MD平面コーナー45° MKF-75-W 仕様変更

配管化粧カバー（室内用）スリムダクトMDシリーズの平面コーナー45° MKF-75-Wを仕様変更することになりましたので、ご案内いたします。

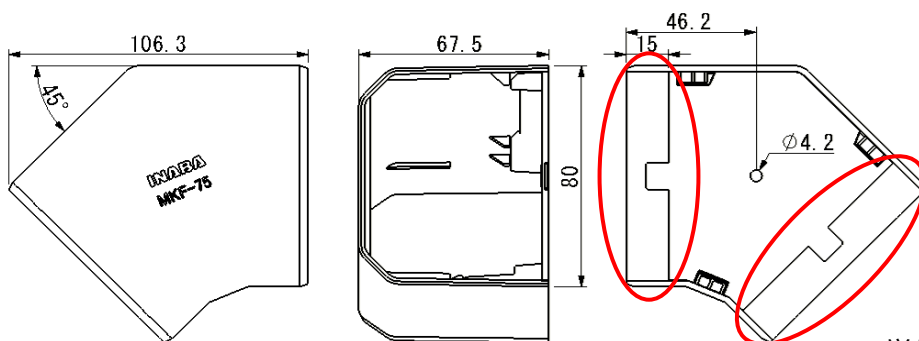
・ベース部のダクトとのかん合部分を突き合わせに変更します。
